JMTR原子炉施設に係る 廃止措置計画について (審査会合における指摘事項への回答)

令和2年8月24日

国立研究開発法人日本原子力研究開発機構
高速炉・新型炉研究開発部門
大洗研究所

⇒これまでの審査により、論点は次頁に示す2点(添付書類五)に絞られた。

UCLシステムの概要図

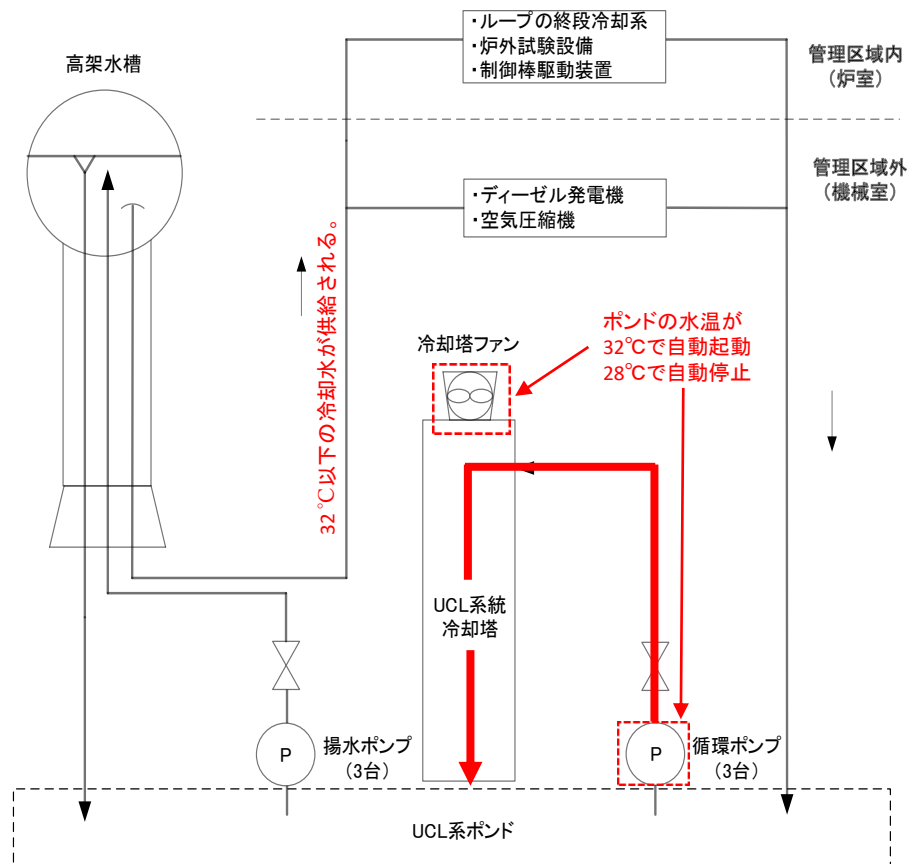
UCLシステムについては維持管理設備にすることから、UCLシステム冷却塔に求められる機能の詳細、新しい冷却塔への更新の計画を示すとともに更新までのUCLシステム冷却塔を機能維持させるための、今後の点検・補修計画について説明すること。

UCLシステムは、循環ポンプ、揚水ポンプ、高架水槽、冷却塔等の機器から構成され、原子炉付属のディーゼル発電機等の設備から熱を冷却水にとり、この熱を冷却塔を用いて大気に放散するために運転している。

UCLシステムポンドの温度が32℃になると、循環ポンプ及び冷却塔ファンが自動起動し、ポンドの水温を下げる。

ポンドの水温が28℃まで下がると、循環ポンプ及び冷却塔ファンが自動停止する。

: 交換箇所

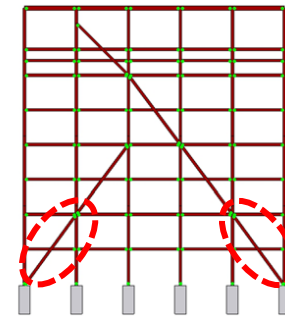
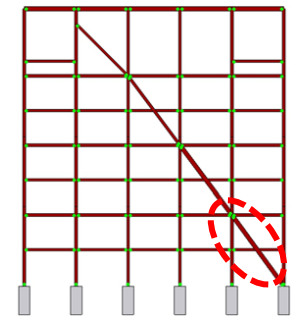
① 最新の建築基準法に基づいた腐朽を考慮した検定比評価(例)

東-西方向の筋かいで検定比が「1」を超える箇所を確認。

② 交換・補修工事(前半)で「1」未滿を満足する筋かいの割合

筋かい位置	対象筋かい	検定比「1」以上となる残存断面面積比の目安	検定比「1」以上の本数	交換後の「1」未滿の割合
Main Bent	6本	0.80	3本	100%
End Bent	2本	0.69	1本	100%

2か所×3構面=6本

1か所×2構面=2本

(商用電源が喪失した場合の基本的な対応例)

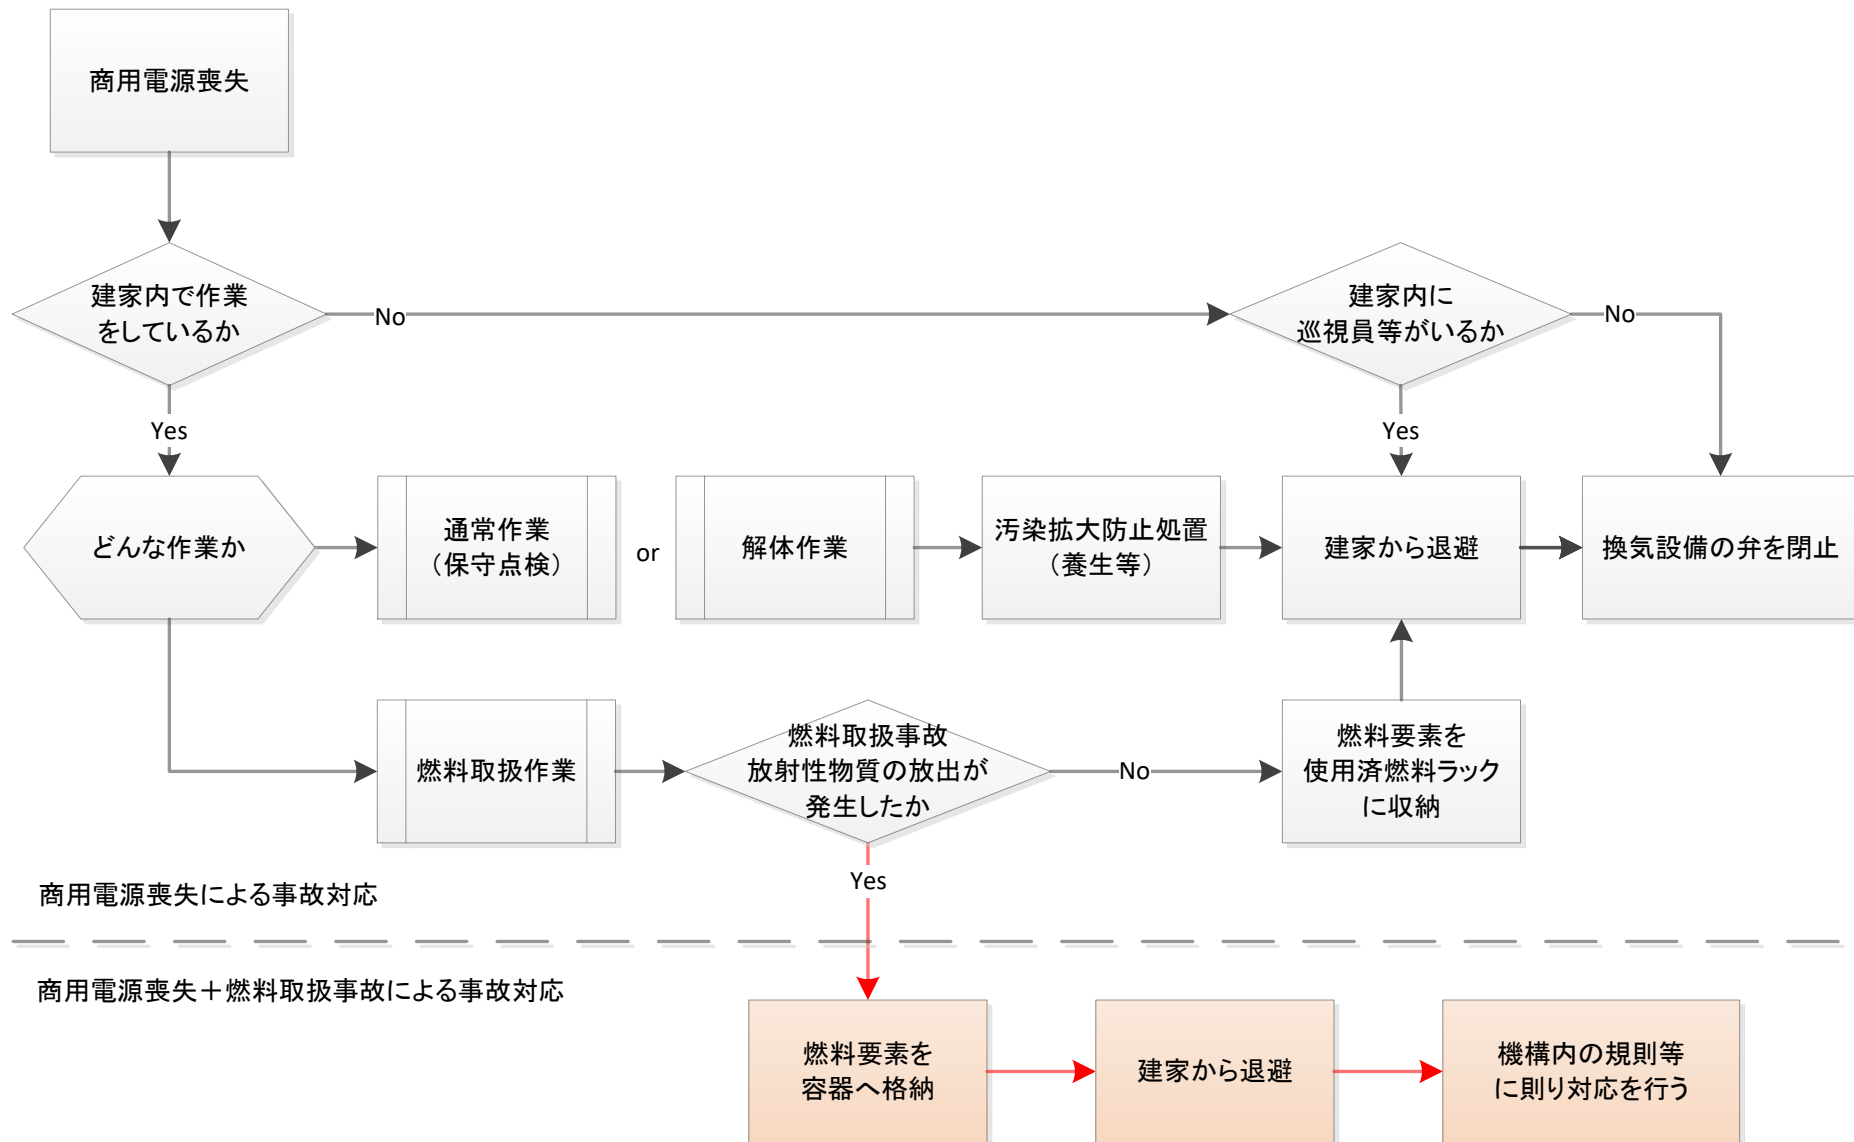
ディーゼル発電機は維持管理設備にしないということから商用電源喪失時において必要とする設備(機能)及び代替措置について説明するとともに、代替措置で可搬型発電機を使用する場合、可搬型発電機の容量及び使用する積算負荷量を説明すること。

商用電源が喪失した場合は、換気設備は商用電源により給電を行っているため、換気設備が停止し、建家内が徐々に大気圧へ移行する。この状態となった場合、建家内での作業を中断し、汚染拡大防止を施した後、作業員は退避する。

設備の解体等の作業中は、汚染拡大の防止策を施して作業を実施しており、放射線業務従事者が原子炉建家から退避する際にも汚染拡大防止措置を行うことから、換気設備が停止したとしても外部への汚染拡大は防げる。

仮に、商用電源喪失と同時に燃料取扱事故が発生した場合、燃料要素は人力により1体ずつ取扱っているため、破損した燃料を容器に収納した後に退避する。大気圧に移行することにより建家内から放射性物質が環境へ放出する可能性があるが、燃料取扱事故において、すべて放出したとしても添付三で示したとおり、約 3.1×10^{-6} mSvであり、一般公衆に対して著しい放射線被ばくのリスクを与えることはない。

したがって、商用電源喪失により換気設備が停止しても、作業員の退避、汚染拡大の防止対策が可能であること、放射性物質の放出により一般公衆に対して著しい放射線被ばくのリスクを与えることはないことから、代替措置の必要はない。
